Relatório de Fiscalização

RELATÓRIO DE FISCALIZAÇÃO TÉCNICA DOS SISTEMAS DE ÁGUA E ESGOTO DO MUNICÍPIO DE ORLÂNDIA

PRESTADOR: SANEAMENTO DE ORLÂNDIA SPE S/A (SANOR)

Fiscalização programada para verificação de não conformidades

[CSP3.8] Captação de água sem outorga

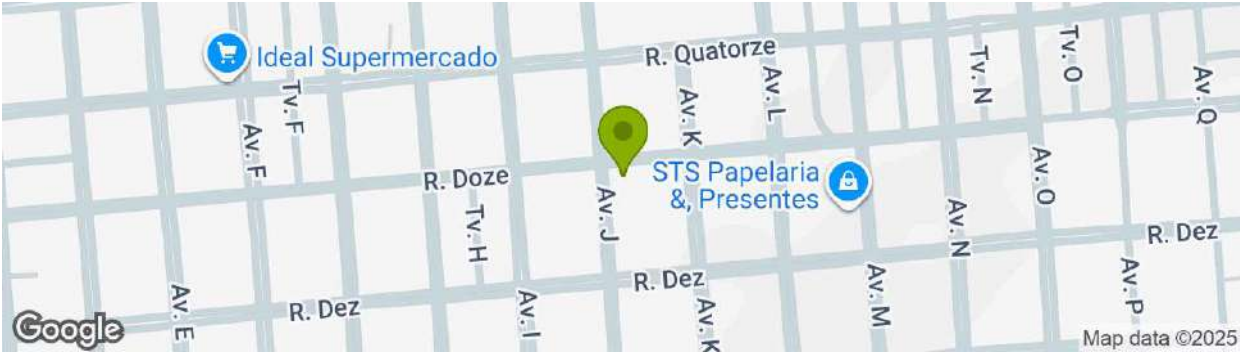
Ainda não há outorga desta captação. Contudo, este item já foi apontado em fiscalização anterior e segue no devido processo sancionatório, não sendo apontado aqui novamente para evitar duplicidade sem estar findado o processo anterior. O prestador deve providenciar a outorga definitiva de captação.

[CSB2.2] Observações

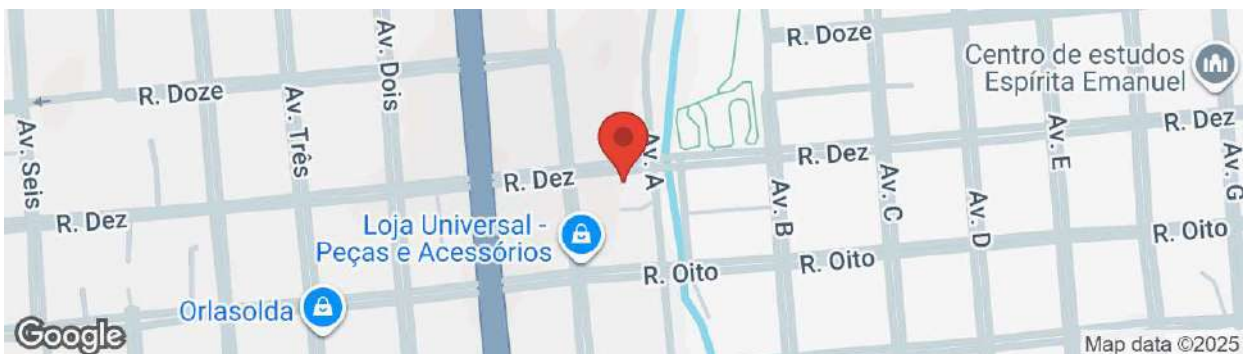
Disponibilizar conjunto moto bomba reserva para o poço.

Apontamento da não conformidade pelo não envio dos laudos de qualidade da água tratada solicitados.

[CSB2.14] Ausência de automonitoramento dos parâmetros de qualidade da água Não Conforme

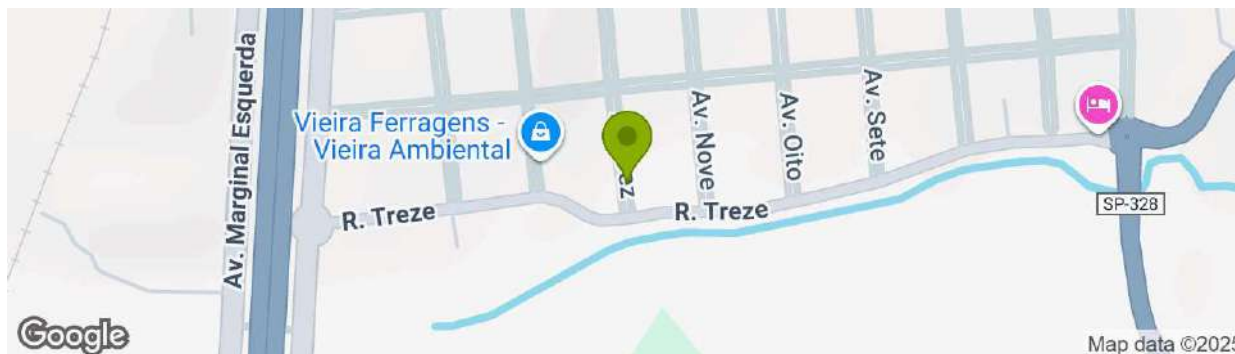
[CSB2.14] Observações Apontamento da não conformidade pelo não envio dos laudos de qualidade da água tratada solicitados.

[EEA4.3] Ausência de conjunto moto bomba reserva

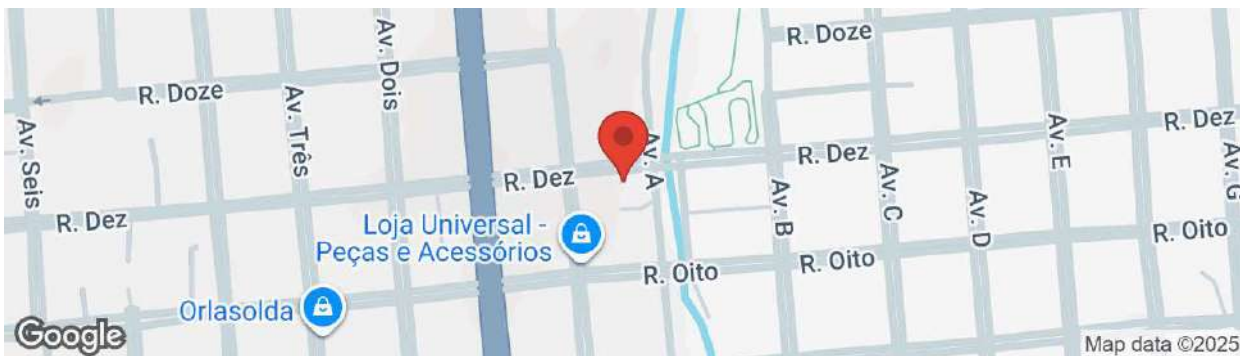
No momento da fiscalização a elevatória não contava com equipamento reserva disponível, pois estava em manutenção. Contudo, este item já foi

apontado em fiscalização anterior e segue no devido processo sancionatório, não sendo apontado aqui novamente para evitar duplicidade sem estar findado o processo anterior. Contudo, o prestador deve providenciar a bomba reserva in loco para resolução do apontamento.

Permanecem as condições inadequadas de drenagem da água de lubrificação de gaxetas. Contudo, este item já foi apontado em fiscalização anterior e segue no devido processo sancionatório, não sendo apontado aqui novamente para evitar duplicidade sem estar findado o processo anterior. O prestador deve providenciar a adequação da drenagem da água de lubrificação de gaxetas e manter o ambiente seco.

Foram identificados novamente diversos pontos com vazamentos, tanto próximo ao conjunto distante da porta quanto no registro da tubulação próxima à porta. Contudo, este item já foi apontado em fiscalização anterior e segue no devido processo sancionatório, não sendo apontado aqui novamente para evitar duplicidade sem estar findado o processo anterior. O prestador deve providenciar a resolução dos vazamentos indicados.

[EEA4.7] Drenagem inadequada de água de lubrificação de gaxetas

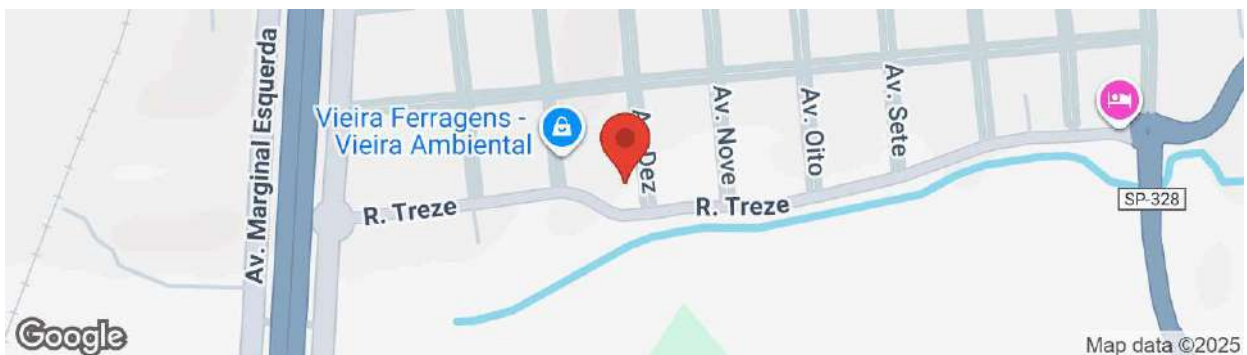
Permanecem as condições inadequadas de drenagem da água de lubrificação de gaxetas. Contudo, este item já foi apontado em fiscalização anterior e segue no devido processo sancionatório, não sendo apontado aqui novamente para evitar duplicidade sem estar findado o processo anterior. O prestador deve

providenciar a adequação da drenagem da água de lubrificação de gaxetas e manter o ambiente seco.

Existência de vazamentos próximos à bomba e ao registro da tubulação de sucção.

[RES6.14] Ausência de manutenção, limpeza, conservação e segurança

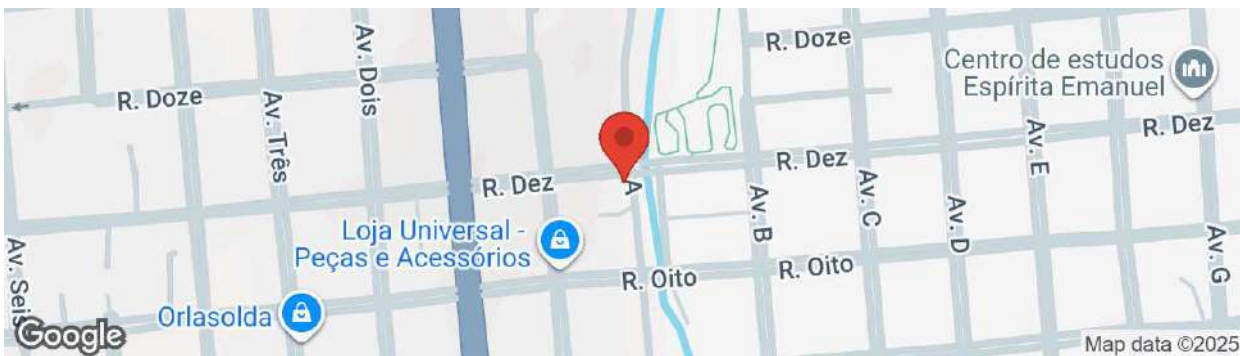
Na laje do reservatório há um vão em que o prestador fixou uma tela mosquiteira horizontalmente. Contudo, apesar de a tela evitar a entrada de insetos e animais, o vão ainda permite a entrada de poeira e outros contaminantes. O prestador deve providenciar o fechamento adequado do vão, mantendo apenas as tampas de acesso e tubulações de ventilação, conforme prevê normativo técnico para reservatórios.

[RES6.14] Ausência de manutenção, limpeza, conservação e segurança

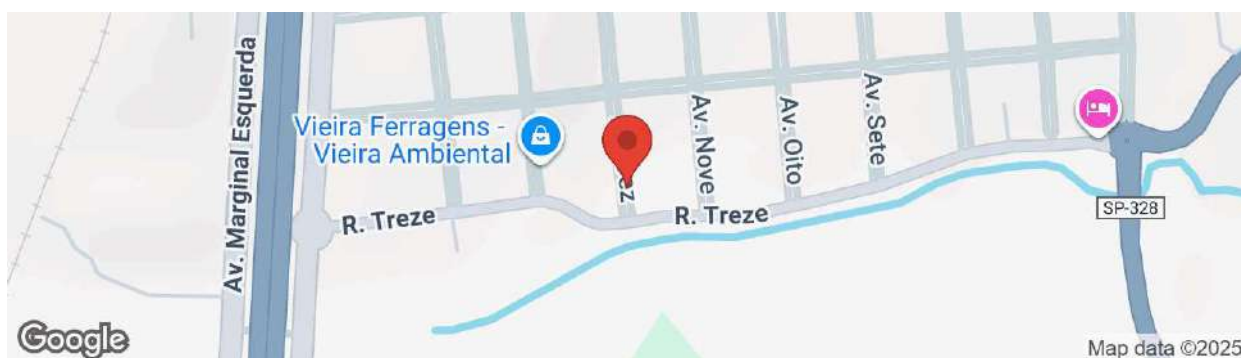
Na cobertura do reservatório foram identificadas 3 não conformidades: **1)** Abertura de vão para entrada de tubulação, permitindo que poeira, insetos e pequenos animais possam entrar no reservatório; **2)** Oxidação da tampa de inspeção; **3)** Abertura de vão para entrada de tubulação azul, permitindo que poeira, insetos e pequenos animais possam entrar no reservatório. O prestador deve providenciar a vedação de tais vãos e a reforma ou substituição da tampa de inspeção.
